DRAWING REVIEW

审图常见问题解析

2025年09月 总第26期

图1 楼梯平面详图

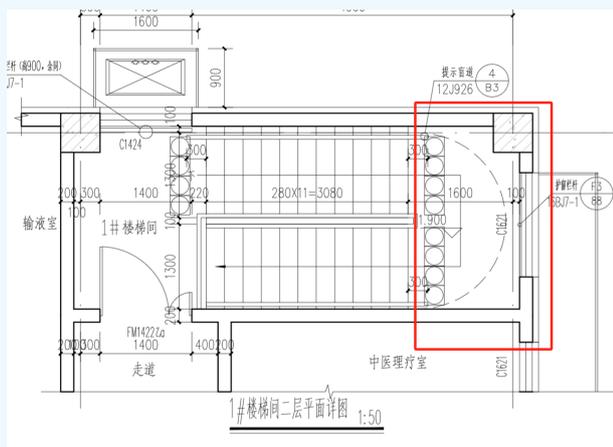
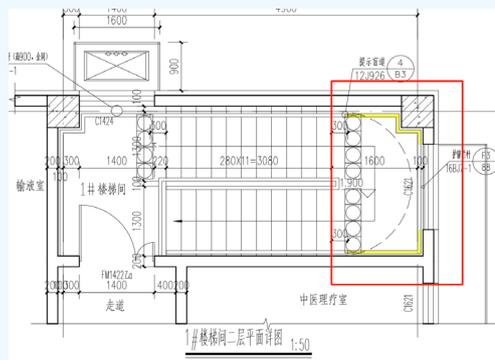
某医疗建筑项目，设置了为行动障碍者和视觉障碍者主要使用的无障碍楼梯，并按规范要求要求在楼梯的两侧设置扶手。其梯井位置扶手在首、二层全长范围连贯设置；对侧靠墙扶手在休息平台处未设置与梯段保持连贯的扶手，存在使用上的安全隐患，见图1。

行动障碍者和视觉障碍者使用的楼梯，在楼梯休息平台靠墙侧扶手未在全长范围内保持连贯，违反《建筑与市政工程无障碍通用规范》第2.8.2条的规定。

在休息平台处扶手保持全程贯通，满足规范要求，见图2。

图2 楼梯平面详图(修改后)

图1 首层顶梁配筋局部平面图

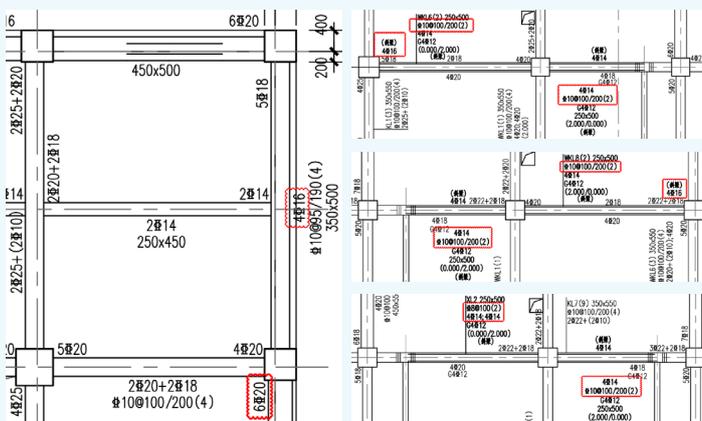
某项目为新建幼儿园，结构类型为钢筋混凝土框架结构（设置黏滞阻尼器），抗震设防类别为重点设防类，抗震等级为一级。首层顶4轴交D~E轴间WKL1的底面纵向钢筋4Φ16，图1所示支座顶部纵向钢筋6Φ20，底顶纵向钢筋面积比0.43；三层顶C轴交5~7轴间WKL6的图2所示支座上部纵筋4Φ16、第2跨下部纵筋4Φ14、C轴交11~13轴间WKL8的第1跨下部纵筋4Φ14、支座上部纵筋4Φ16，梁端箍筋加密区的箍筋间距为100mm；图2三层顶C轴交9~10轴间XL2以及图3中与框架柱、梯柱相连的梯梁TL-3和TL-4的梁端箍筋加密区箍筋直径为8mm，不符合《混凝土结构通用规范》GB 55008-2021第4.4.8条“梁端截面的底面和顶部纵向钢筋截面面积的比值一级不应小于0.5，梁端箍筋加密区的箍筋最大间距一级6d、箍筋最小直径一级10mm”的规定。

增加梁端截面的底面纵向钢筋截面面积以满足底面和顶面纵向钢筋截面面积比值的的要求, 加大纵向钢筋的直径或减小梁端箍筋加密区的箍筋间距以满足梁端箍筋加密区的箍筋最大间距要求, 加大梁端箍筋加密区的箍筋直径以满足梁端箍筋加密区的箍筋最小直径要求。

图1 地下一层局部雨水平面图

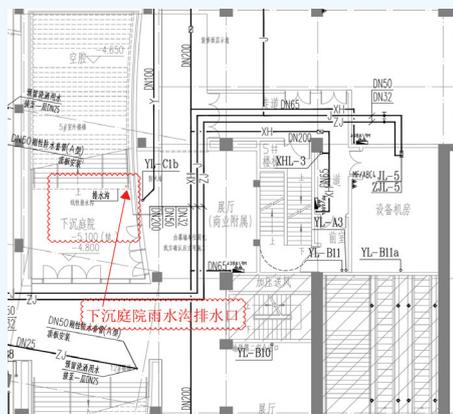
某项目为多层商业, 总建筑面积16467m², 建筑高度12m。地下一层~地上二层为商业, 地下二层为车库、雨水调蓄池等, 雨水调蓄池设DN500雨水管与室外及市政雨水管连通。项目首层设室外楼梯至下沉庭院与地下一层商业出入口连接, 收集下沉庭院雨水沟的雨水直接重力排入设于地下二层的雨水调蓄池未采取提升方式排水, 不符合相关规定。详见图1、图2。

图3 UPS电池室通风平面图(整改前)

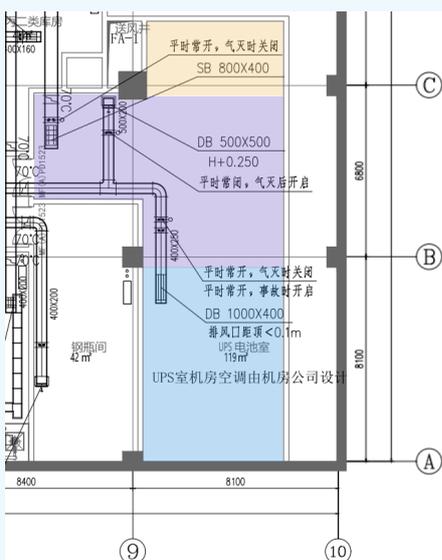
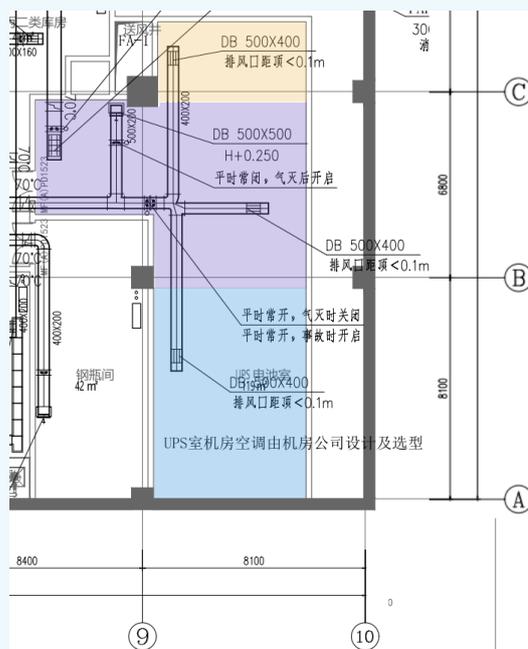
气,当电池室顶棚内未设置吸风口或者吸风口布置不合理时,会导致顶棚内聚集一定浓度的氢气而发生爆炸(氢气的爆炸极限为4.0%~75.6%(体积浓度))。电池室全面通风系统设计中,当顶棚被梁分隔时,应在每个分隔处均设置排风吸风口,或者在结构允许的情况下,在结构梁上设置连通管进行导流排气。本项目B轴、C轴两处梁将顶棚分隔为三个区域,仅在净高最低的区域设置了一个吸风口(见图3),无法排除其他区域聚集的氢气,存在安全隐患。

本项目电池室内净空高度不同,且B轴、C轴处的梁底标高相差较大,采用结构梁上设置连通管导流的方式无法有效解决氢气在顶板下聚集的问题,故在梁分隔的三个区域内均设置了吸风口,且吸风口上缘至结构板的距离不大于0.1m(见图4),以确保电池室通风良好。电池室除了采用必要的通风措施外,顶棚设计宜采用平顶,避免使用吊顶或复杂的折板、槽形天花板等。

图1 地下一层动力平面图（局部）

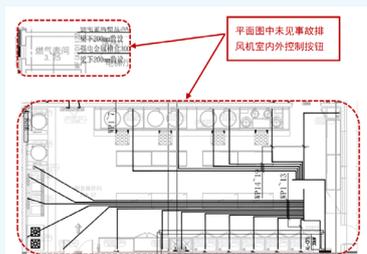
案例为某学校项目，总建筑面积：19404m²，24班完全小学，多层民用公共建筑。燃气表间和厨房副食热加工间在地下一层，事故排风机设在屋面。事故排风系统在动力平面图（见图1）和配电箱系统图（见图3）中均未设置室内外手动控制装置，事故排风机配电箱设在屋顶层强电井内（见图2），不符合《民用建筑供暖通风与空气调节设计规范》GB 50736-2012第6.3.9条2款的规定。

(1) 平面图中在燃气表间和厨房副食操作间室内外便于操作的地点设置事故排风机控制按钮。

图2 道路平面设计图(超高设置合理)

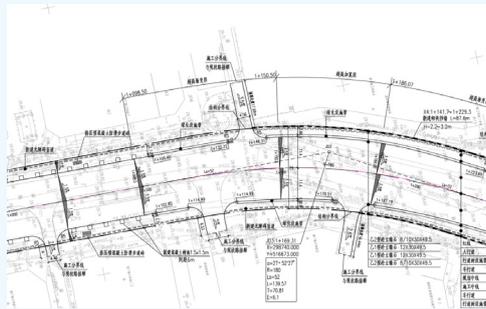
案例中道路设计标准路段车行道路拱横坡为1.5%，超高段为1%，不满足规范要求。

道路标准段路面宽度21米，超高段的路面宽度加宽后达到22.8米，1%的超高值虽然满足最大超高横坡度的要求，但是小于标准路段1.5%的路拱横坡，不利于超高加宽段道路的排水需求，不满足规范要求。

本项目修改后的平面设计图如图2所示，圆曲线半径采用180m，路拱横坡采用1.5%，超高值采用1.5%，满足规范要求。

图1 第一、二道内支撑平面图

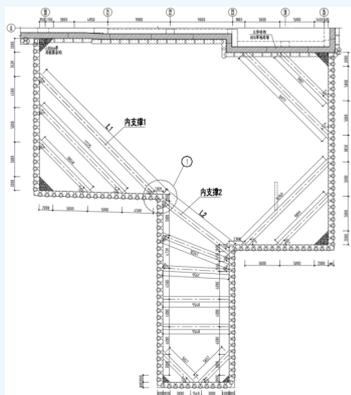
桩在第一、二道内支撑处均按弹性支点考虑。但实际工程中，内支撑1、2未对阳角①处支护桩提供有效的约束。实际工程与计算模型的边界条件假定不符，存在安全隐患。

图2 阳角①处支护桩位移示意图

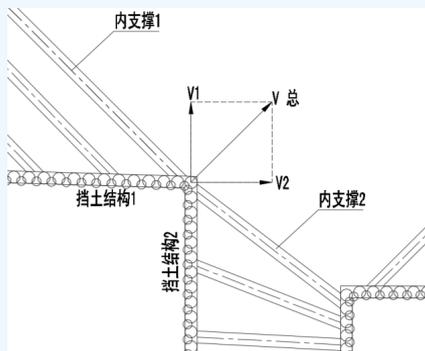
(1) 如图2所示，本工程中阳角①两侧挡土结构1、2（支护桩）平面相互垂直，受迎土面土体作用，分别有朝向基坑内侧的水平位移 V_1 、 V_2 。由于两挡土结构的背后土体特性、支护结构布置相近，故有 $V_1 \sim V_2$ ，阳角处支护桩近似沿挡土结构1、2角平分线的延长线水平位移。而在阳角①处布置的内支撑1、2轴线方向却近乎于垂直于支护桩位移方向，无法为后者提供有效约束。阳角处支护桩为悬臂式结构，与计算模型边界条件假定不符，存在安全隐患。

图3 内支撑改进布置示意图（一）

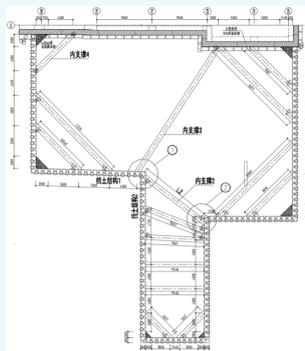
(2) 对原方案进行了初步改进，在阳角①两侧挡土结构的角平分线附近布置内支撑3，为阳角①处支护桩提供有效约束。同时，为优化构件布置，取消内支撑1，增设

但是，该支挡结构同样存在安全隐患。因为取消内支撑1后，内支撑2的左端无轴向约束，从而导致其无法为阳角②处支护桩提供有效约束。同样，阳角②处支护桩也成为了悬臂式结构，实际工程与计算模型的边界条件假定不符。

图1 典型地质剖面图(2#装配车间)

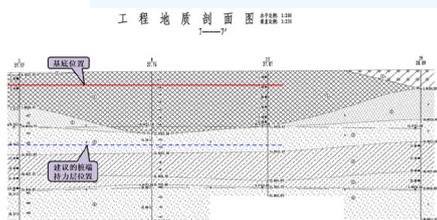
本项目2#装配车间的地基方案，对于基底人工填土层较厚区域，建议当人工换填地基不能满足设计要求时可采用桩基方案。根据地层剖面反映，2#装配车间所处位置存在深厚填土层，填土层厚度3.8~12.5m，人工填土层结构松散，土质不均，工程性质差，在饱水或震（振）动条件下具有发生湿陷及不均匀沉降危害的可能性。考虑填土层处于欠固结状态，若采用桩基方案，当桩周填土发生沉降变形时，可能引起桩侧负摩阻力，进而削弱桩基的承载能力。本项目勘察报告在评价2#装配车间桩基方案时，未分析桩侧产生负摩阻力的可能性及其影响，忽视了欠固结填土层对桩基的不利影响，存在较大安全隐患。

针对上述问题，勘察报告应根据场区人工填土层的特点、建议地基基础方案的评价要求，补充分析桩侧产生负摩阻力的可能性，并评价其对桩基工程的影响。勘察报告是设计工作的重要依据，勘察成果要全面正确反映工程地质条件，勘察工作要确保实现“查明、分析、评价”三大核心目标，为工程设计和施工提供支撑和指导。
